N/Réf. : BXL30006_735_PUN
Gest. : AH
V/Réf. : 2043-60/121/2024-456PU
Corr DPC: T. Bogaert
NOVA : 04/PFU/1958498

BRUXELLES. Bois de la Cambre
(= site classé)
PERMIS UNIQUE : Mettre en conformité sur base de la GIEP
l'installation de massifs drainants aux bords d'allées situées en
contrebas de talus (travaux réalisés à 4 endroits)

Avis conforme de la CRMS

Plan d'implantation des massifs drainants, extrait de la demande

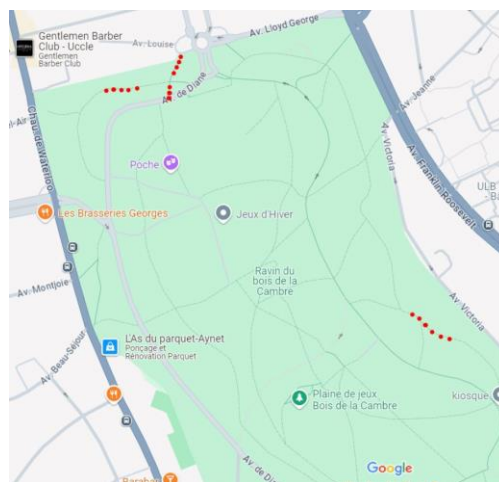
La demande porte sur la régularisation de systèmes drainants installés sans autorisation préalable à quatre endroits le long de l'allée des Arroches et des chemins du Crépuscule et de l'Aube, appartenant au tracé secondaire du parc.

Photo de la situation de fait, extraite de la demande

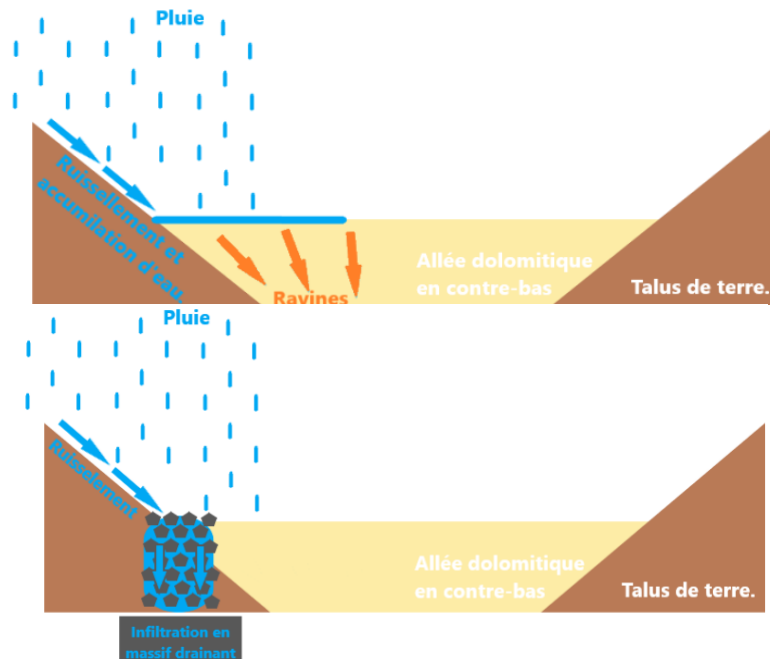
Réalisés sur des tronçons limités, sans continuité et d'une esthétique particulièrement peu intégrée (matériau, couleur, calibres des pierres...), les massifs drainants et les bandes de roches qui débordent manquent d'intégration paysagère et créent des ruptures visuelles dans le tracé ancien des allées. De plus, ces interventions étant réalisées au pied des arbres qui bordent les chemins, elles peuvent impacter leurs systèmes racinaires, déjà fragilisés par le tassement du sol et le piétinement des promeneurs. Leur tenue dans le temps est questionnée, tout comme le risques de retrouver, in fine, des éléments de gros calibres sur les chemins.

La CRMS n'accepte donc pas de régulariser les dispositifs mis en œuvre et demande de proposer une solution alternative qui résoudra durablement la problématique du ravinement, dans le respect du cadre historique et paysager. Elle souligne l'importance de réaliser, pour cela, une analyse globale et détaillée de la gestion des eaux à l'échelle du Bois de la Cambre (eaux blanches, grises, ruisselantes, stagnantes, lacustres, phréatiques, etc.), tout en tenant compte de la dimension patrimoniale du site classé (cfr. le dossier de restauration élaboré dans les années 2000). Cette réflexion devra être menée
